UNIVERSIDAD DISTRITAL FRANCISCO JOSE DE CALDAS

CONSOLIDADO DE OBSERVACIONES AL PROYECTO DE PLIEGO DE LA SUBASTA INVERSA No. 001 DE 2023 CUYO OBJETO ES: SUMINISTRO E INSTALACIÓN DE MOBILIARIO CONVENCIONAL PARA LA NUEVA SEDE DE LA FACULTAD TECNOLÓGICA Y OTRAS SEDES DE LA UNIVERSIDAD DISTRITAL FRANCISCO JOSÉ DE CALDAS.

En el anexo 7 ESPECIFICACIONES TECNICAS MINIMAS EL ÍTEM 30. MCA 1.29 DISPLAY DE EXPOSICION PARA EXTERIORES. La entidad Solicita:

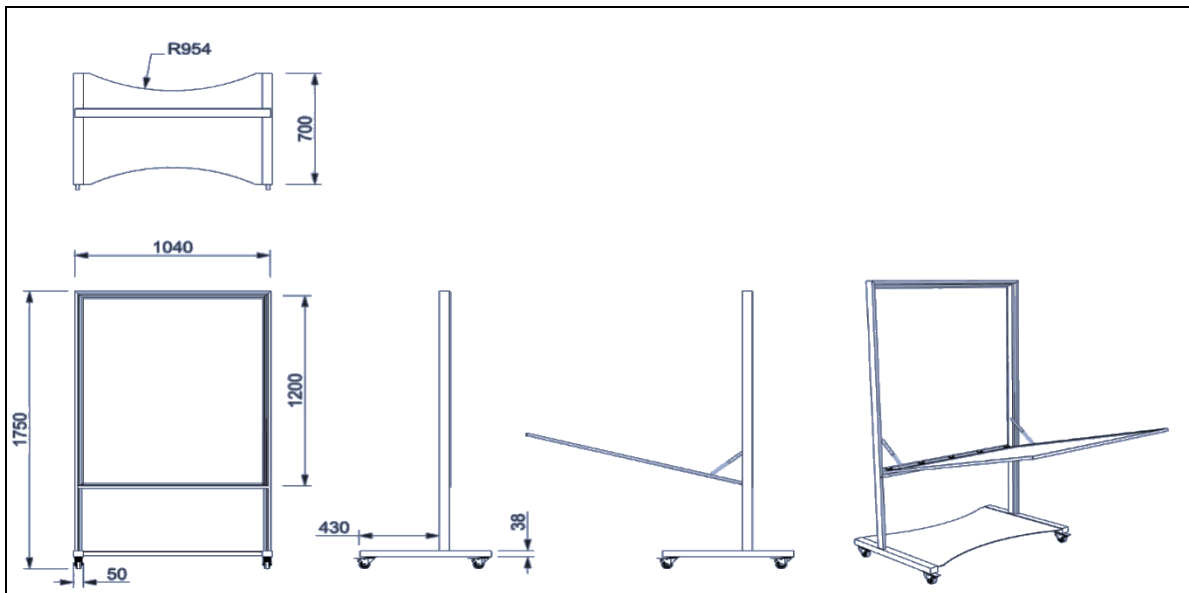
De manera amable se solicita a la entidad dar claridad sobre el sistema de apertura que debe tener el elemento, ya que se pueden desarrollar o sugerir diferentes maneras de hacerlo y el criterio de evaluación no es claro en este sentido, de igual

manera al hacer una simulación de cargas y túnel de viento, el elemento por sí solo con el diseño en el plano de referencia no es suficiente para sostenerse sin ser arrojado por la fuerza del viento a una velocidad de 5km/h. Se sugiere un contrapeso en la base del elemento para dar mayor robustez al tablero y que tenga mejor estabilidad en el exterior. (este criterio no es claro al mencionar, ... y la estructura debe permitir su estabilidad con corrientes de viento. Lo anterior puede interpretarse de manera subjetiva en el criterio de evaluación.) se solicita entonces incluir o definir si es posible agregar un contrapeso.

RESPUESTA DE LA UNIVERSIDAD: SE ACEPTA LA OBSERVACION: Toda vez que requiere que los elementos suministrados por el oferente adjudicado deben cumplir con todos los estándares de calidad, como estabilidad del elemento, firmeza en sus ensamblajes, resistencia a la intemperie, uso de materiales de excelente calidad, así mismo los elementos deben garantizar que su uso sea fácil, intuitivo y que garantice hermeticidad en su interior así como componentes que faciliten calidad y estabilidad de la estructura. Dicho esto, se amplía la descripción del elemento así:

Display de exposición para exteriores de medidas 1750x1040x700mm (LxAxH) estructura en aluminio extruido de forma trapezoidal de mínimo 50x35x55MM calibre 2mm, uniones por soldadura TIC, bases a piso para sujeción de ruedas en perfil extruido rectangular de 50x38mm acabado pintura electrostática color por definir, cuatro (4) ruedas de 3". dos (2) de ellas con freno que soporten el peso de todo el elemento sin que se deformen, la superficie se compone de 2 vidrios templados cada uno de 4mm, 1 de ellos con acabado Sand Blasting que funcionará como superficie de escritura, el otro cristal debe emplear un sistema de apertura para alojar en su interior carteles de exposición de manera segura, fácil y de uso intuitivo, este sistema debe contemplar bisagras en acero inoxidable o acero CR debidamente tratadas y pintadas para evitar la corrosión, de igual manera debe contemplar brazos neumáticos para que la fuerza que deba ejercer el usuario sea mínima, estos brazos deben tener una fuerza mínima de 80N y deben ir sujetos por un lado a la estructura y por el otro a la ventana o puerta que apertura mínimo 60° para ubicar los carteles informativos, esta ventana debe tener apertura horizontal, es decir que la puerta abra hacia abajo y al cerrar se debe garantizar el sello hermético entre las dos láminas de vidrio de forma tal que no ingrese agua lluvia, de igual manera se debe contemplar un sistema de aseguramiento de la ventana a la estructura, ya sea con chapa o algún sistema de bloqueo de fácil acceso pero que garantice el cierre estable del elemento. todo el display debe resistir a la intemperie y la estructura debe permitir su estabilidad con corrientes de viento por medio de un contrapeso a la altura de la base sobre las ruedas y no debe extenderse mas allá de la base misma, siempre y cuando esto no afecte la movilidad del tablero, este contrapeso debe ir en acero Cold rolled o hot rolled en la base y su peso debe garantizar que el elemento no caiga con vientos leves pero también debe permitir el fácil desplazamiento su diseño debe evitar que el usuario tropiece, al momento de escribir en la superficie.
